W celu rozszerzenia możliwości wyboru przez oferentów nawierzchni modernizowanego boiska zmieniamy minimalne parametry sztucznej trawy (opisane w zał. nr 3):

Pytania od firmy ACTIVA LONGIN WITKOWSKI Łódź ul. Narutowicza 53/6

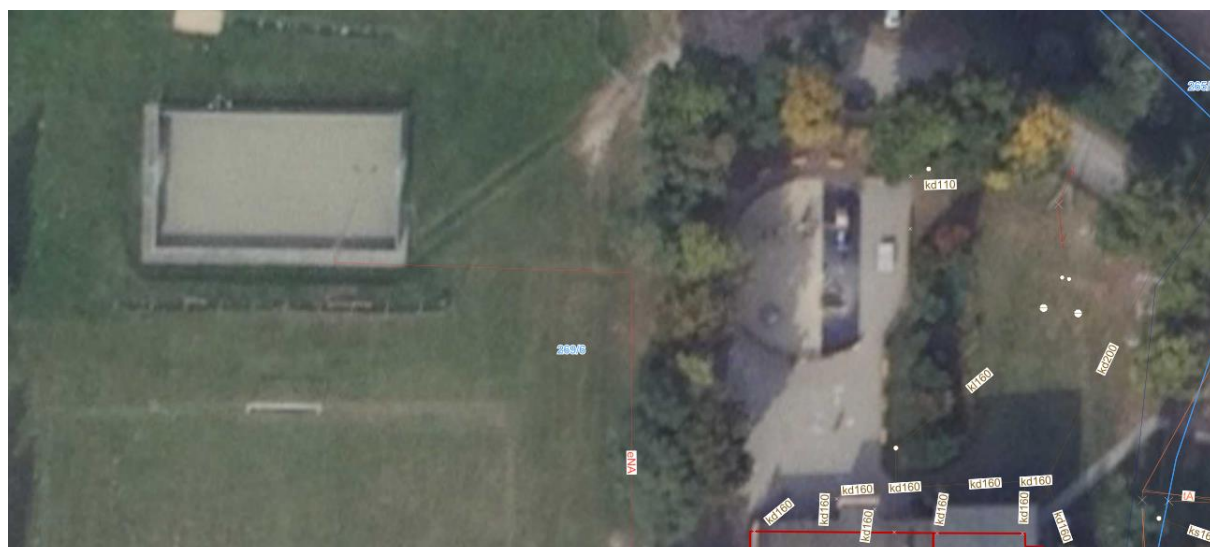
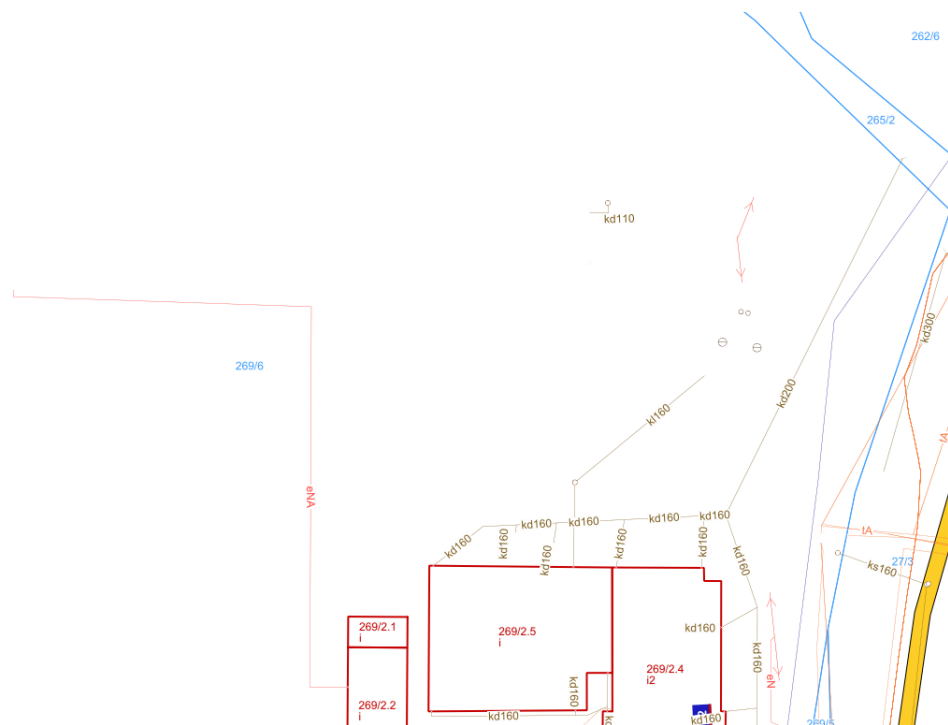
Proszę o podanie niezbędnych danych do wyceny oferty w zakresie demontażu i utylizacji nawierzchni ze sztucznej trawy tj.

- 1) Czy występuje pod trawą sztuczną podkład elastyczny tzw. shock pad?
Jeśli występuje podkład elastyczny to proszę o podanie jego specyfikacji, składu, grubości i ciężaru w kg na 1m².
- 2) Jakiej długości są włókna istniejącej trawy sztucznej (dane z karty technicznej zainstalowanej pierwotnie nawierzchni)?
- 3) Jaki jest wypełnienie istniejącej trawy sztucznej?
Proszę o podanie ilości materiału wypełnienia na 1 m² tj. osobno ile kg piasku kwarcowego i ile kg granulatu gumowego (jeśli występuje).

Długość włókna istniejącej sztucznej trawy wynosi 2 cm.

Wypełnieniem jest piasek kwarcowy, brak granulatu gumowego.

Pod sztuczną trawą znajduje się podbudowa z kruszywa widoczna na zdjęciach poniżej.

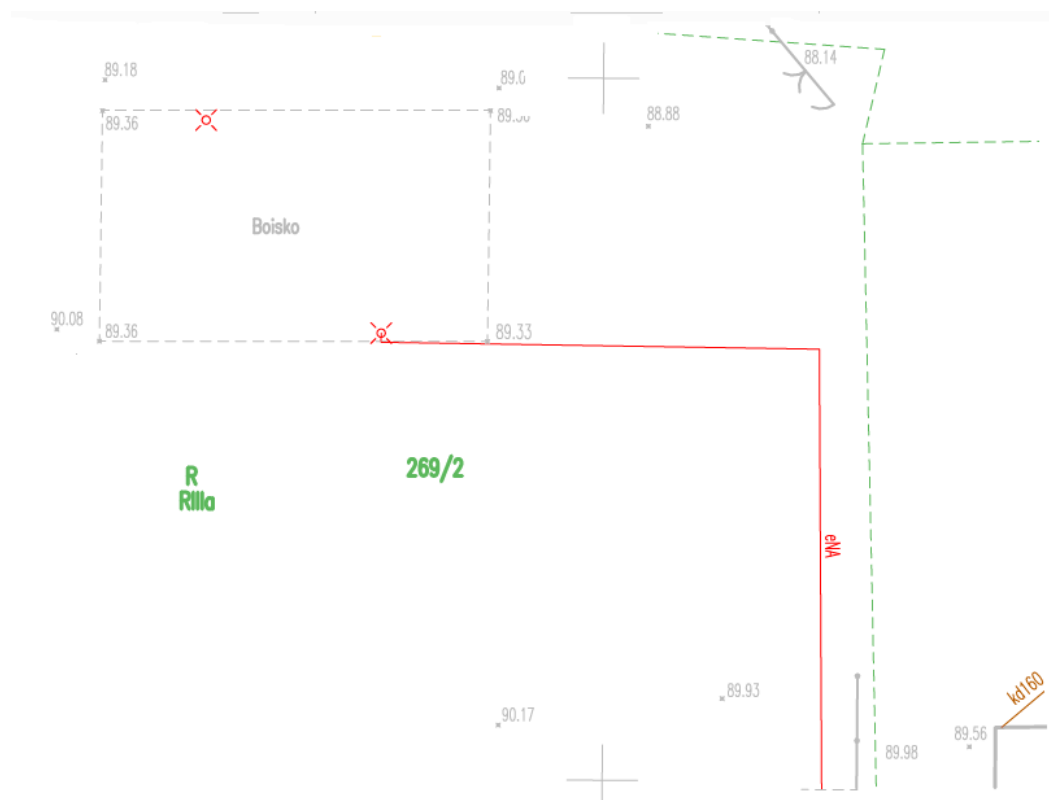
Czy w ramach strefy zamawianych robót występują jakiegokolwiek sieci lub inne kolizje?

Jeśli występują to wnosimy o udostępnienie stosownej inwentaryzacji z opisem i mapą.

Na terenie planowanej inwestycji znajduje się jedynie zasilanie oświetlenia widoczne na rys. poniżej.

Na mapie poniżej widoczne są: uzbrojenie terenu w zasilanie oświetlenia boiska oraz rzędne wysokościowe.
